Le 24 octobre 2012

Objet : Réponse à la question sur le fossé de drainage

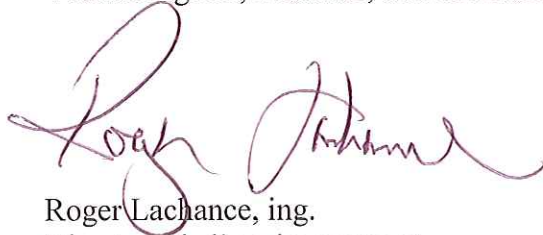
La Ville a-t-elle l'intention de canaliser ce fossé pour prévenir une éventuelle contamination du ruisseau Brooke par les eaux de ruissellement?

Seules les eaux de ruissellement de la partie arrière continueront d'être captées par ce fossé de drainage. Les pentes du terrain seront conçues de sorte qu'aucun écoulement de surface en provenance du centre de compostage ou des voies de circulation ne soit dirigé vers ce fossé, mais plutôt vers l'égout de la rue Valiquette.
